Reactie aan Buurtkaders Itteren en Borgharen op door hun opgestelde Recreatievisie Itteren Borgharen 2014

ONDERWERP
Reactie op Recreatievisie Itteren-
Borgharen 2014

RECREATIEVISIE ITTEREN-BORGHAREN 2014

EEN BEWONERSVISIE OP
GROEN LEVEN EN BELEVEN
IN HET RIVIERPARK MAASVALLEI

Figuur 1 bestaande verbindingen

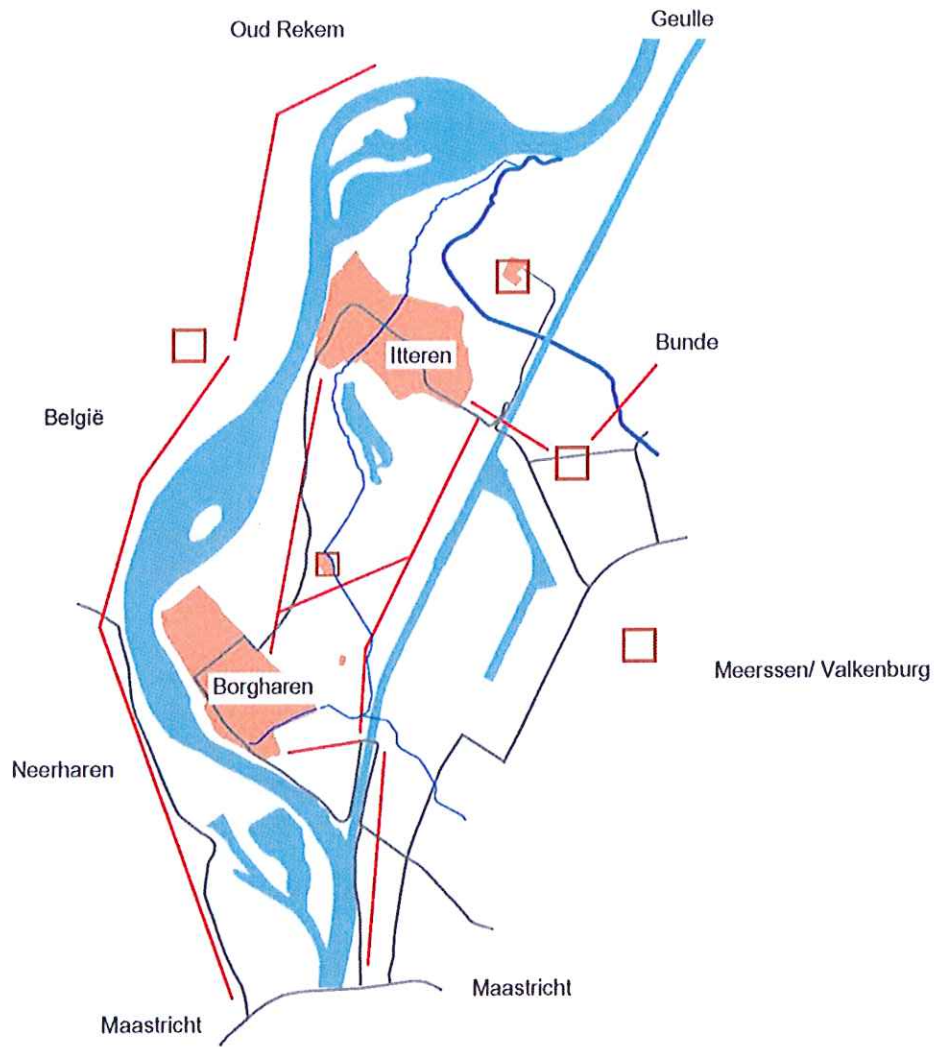
Hierbij wil ik reageren op de door U, per 8 januari uitgebrachte visie. Allereerst wil ik mijn waardering uitspreken voor de mooi verzorgde presentatie en alle werk wat hieraan ten grondslag ligt. Op de overzichtskaart heeft u duidelijk aangegeven wat de bestaande en gewenste voorzieningen zijn. Bij de bestaande wandelroute -in groen aangegeven- staan voor de trajecten in Borgharen evenwel twee trajecten ten onrechte aangegeven als bestaande wandelroute.

- 1 het gedeelte op de kade vanaf de Schutkolkweg tot aan de Grote Dries (kadevak 50.230.001) ;
- 2 het gedeelte op de kade vanaf de Pasestraat tot aan de Daalstraat (kadevak 50.230.006).

*Bestaande wandelroute gedeelte kade Schutkolkweg tot aan de Grote Dries (kadevak 50.230.001)
De wandelroute zal tussen de kade en de Maas komen te lopen. Van belang is dat de begroeiing daar in toom wordt gehouden.*

*Bestaande wandelroute gedeelte kade vanaf Pasestraat tot aan de Daalstraat (kadevak 50.230.006).
Ook hier zal de wandelroute buiten de afzetting van de kade komen.*

Figuur 4 Recreatievisiekaart 2014

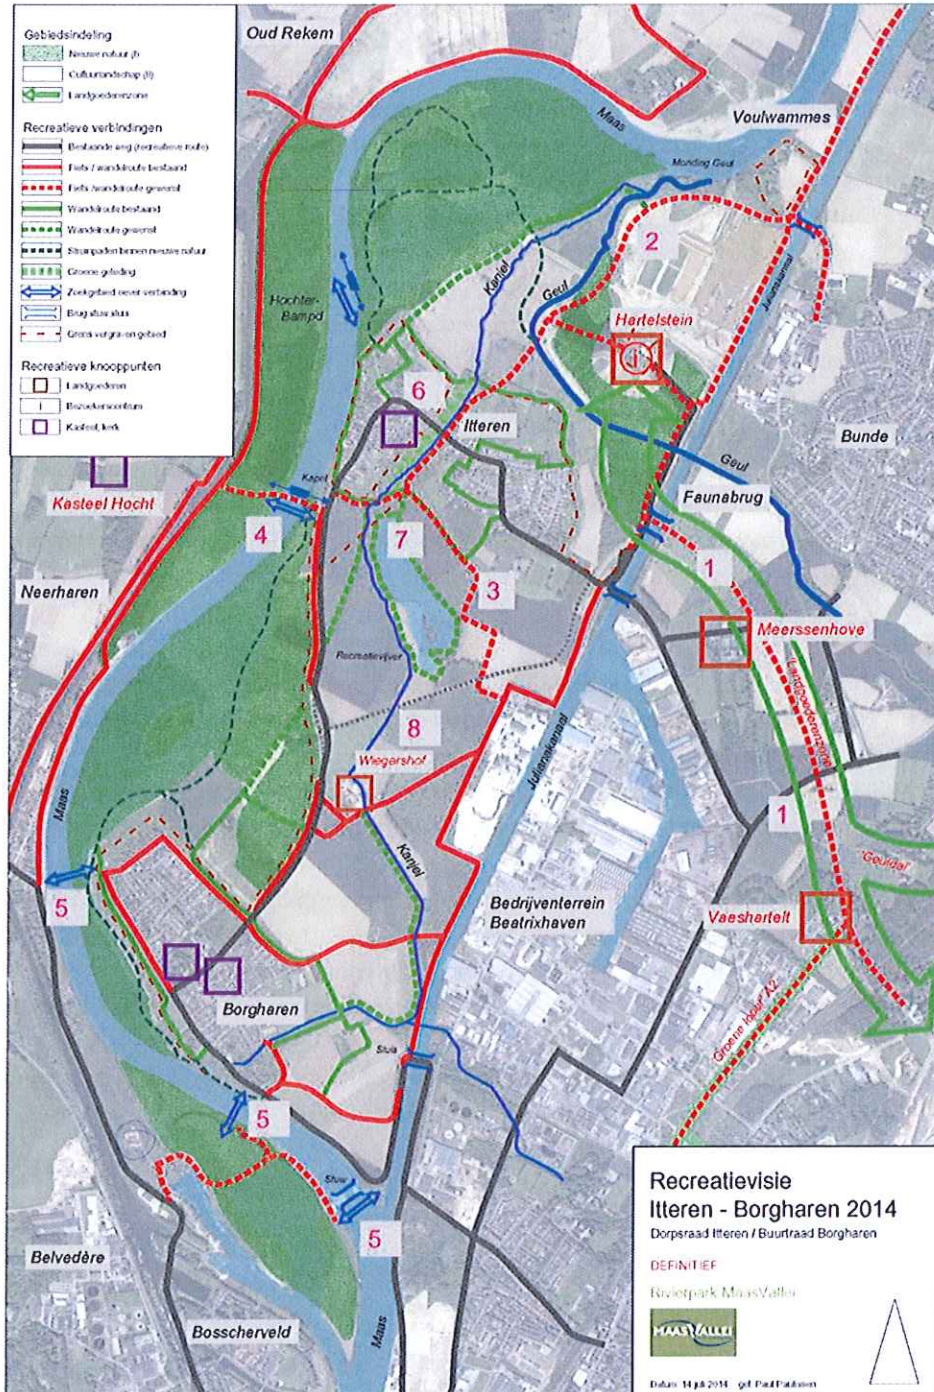
1. Recreatieve verbinding Landgoederenzone – Hartelstein

2. Recreatieve verbinding Hartelstein-Voulwammes-Geulle

3. Recreatieve verbinding Ankersmit–recreatievijver-Itteren (west)- veerpont

4. Veerpont Itteren-Hochterbampd

5. Laagwaterbrug/ veerpont Borgharen/ Fietsbrug langs stuw

6. Groene geleding 't Brook Itteren

7. Knooppunt recreatievijver

8. Werkweg

De wens om deze verbinding te realiseren/optimaliseren sluit naadloos aan bij ons voornemen om het Grensmaasgebied adequaat te verbinden met het Geuldal. In het kader van de planvorming inzake het gebied Buitengoed Geul en Maas is dat ook een van de projecten. Inmiddels wordt gekoerst op het realiseren van een Faunapassage met daaraan gekoppeld een adequate fietsverbinding. Wij ondersteunen dit initiatief. Dit plan wordt primair gefinancierd door het Consortium Grensmaas. Het realiseren van een Faunapassage is een verplichting opgenomen in de uitvoeringsovereenkomst tussen het Rijk de Provincie en het Consortium Grensmaas.

Het realiseren van een recreatieve verbinding tussen kern Itteren en Hartelstein wordt onderschreven (deels verhard deels halfverhard). Dit traject maakt deel uit van het uitvoeringsprogramma Rivierpark Maasvallei. Uitvoering is voorzien in 2017 via Consortium Grensmaas. Het doortrekken van de verbinding parallel aan de Geul richting Voulwammes zal via het toekomstig beheersgebied van Staatsbosbeheer moeten plaatsvinden. Bovendien behoren de gronden ten noorden van Hartelstein het grondgebied van de gemeente Meerssen. In principe is binnen het beheersgebied ruimte voor het ontstaan van struinpaden. Een volledig verharde verbinding op dit traject is niet in overeenstemming met de oorspronkelijke uitgangspunten voor de inrichting van de beheersgebieden.

Wij onderschrijven de wens om de recreatieve route langs Ankersmit (inmiddels Sibelco) te verbinden met de nieuw geplande recreatievijver. Het grootste deel van de route is feitelijk al aanwezig het gaat met name om de ontbrekende verbindingstukjes. Het realiseren hiervan past binnen het geldende bestemmingsplan Grensmaas maar is afhankelijk van de bereidheid van eigenaren en gebruikers om daarvoor grond af te staan. Zich voordoende kansen zullen daarbij benut dienen te worden. Het afdwingen van dit traject d.m.v. een onteigeningsprocedure wordt niet haalbaar geacht. Op dit moment zijn ook nog geen financiële middelen gereserveerd om deze verbinding actief mogelijk te maken.

Wij zijn van mening dat punt 4 en 5 in hun onderlinge samenhang moeten worden bekeken. De gemeente is qua principe voorstander van een recreatief veerpont tussen Itteren en Hochterbampd. Zeker rekening houdend met de manier waarop de dorpsraad dit veerpont wilde exploiteren en de moeite die daar al voor is gedaan. De realisatie van het veerpont is niet doorgegaan omdat België niet akkoord was met de aanlandingslocatie. De gemeente zet (samen met de provincie) thans primair in op het realiseren van een meer vaste oeververbinding tussen Borgharen en Maastricht. In deel 2 van de Structuurvisie Maastricht 2030 wordt op diverse plaatsen de wenselijkheid van deze oversteek benadrukt, zowel vanuit de recreatieve verbindingen als vanuit het woonwerkverkeer. Ook in het Rivierpark Maasvallei is deze oeververbinding als gewenste route opgenomen doch maakt geen deel uit van het concrete uitvoeringsprogramma. Zowel de gemeente als de provincie hebben (binnen afgebakende grenzen) middelen beschikbaar gesteld voor deze oversteek. Een laagwaterbrug en een fietsbrug over de stuw zijn de onderzoeksopties. Hierover vindt overleg plaats met Rijkswaterstaat, die als beheerder van de rivier en de stuw een zware stem heeft in de oplossingsrichtingen. De uitkomst van het onderzoek wordt het 1^e kwartaal van 2016 verwacht. Uiteraard zal de uitkomst dan worden teruggekoppeld.

De Groene geleding van 't Brook maakt formeel deel uit van de EHS. Het is uiteindelijk de bedoeling dat deze gronden in beheer komen bij Staatsbosbeheer als onderdeel van het totale natuurgebied. Wij onderkennen evenwel ook de maatschappelijke en de lokale recreatieve functie van het gebied. Bij de invulling is grote zorgvuldigheid vereist. Met Staatsbosbeheer zullen de diverse belangen die hier samenkomen zorgvuldig gewogen moeten worden waarbij ook de vanuit natuur sec gewenste ecologische verbinding met een vrije passage van de grote grazers moet worden betrokken. Ook alternatieven voor een vrije passage zullen hierbij moeten worden betrokken. In het geldende bestemmingsplan Itteren Borgharen die zorgvuldigheid gewaarborgd. Bij de vaststelling van dit plan op 23 oktober 2012 is de recreatieve zone naar aanleiding van een zienswijze van de

Ook wij als gemeente Maastricht gaan er nog steeds vanuit dat de aanleg van de recreatievijver, die in samenspraak met de omgeving en de Vereniging Visstandverbetering Maas is ontworpen, medio 2015 zal starten. Zodra de grondverwerving feitelijk is afgerond wordt het bestemmingsplan ter vaststelling aan de gemeenteraad aangeboden. Daarna kunnen de benodigde vergunningen worden afgegeven en kan gestart worden met de uitvoering. De kosten worden gedragen door het Consortium Grensmaas die gedurende de looptijd van het bestemmingsplan ook garant staat voor het beheer van het gebied.

Het in stand houden en omvormen van de werkweg tot reguliere rondweg om Itteren is een begrijpelijke wens van de omgeving. Deze wens is evenwel niet realistisch gebleken. De gronden waarop de weg is aangelegd zijn nooit verworven door het Consortium Grensmaas maar in gebruik gekregen met een terugleveringsverplichting. Wij zijn voorstander van het verwijderen van de werkweg en ondersteunen het Consortium Grensmaas in hun verplichting tot teruglevering van de gronden aan de agrariërs. Het permanent maken van de weg is niet haalbaar.
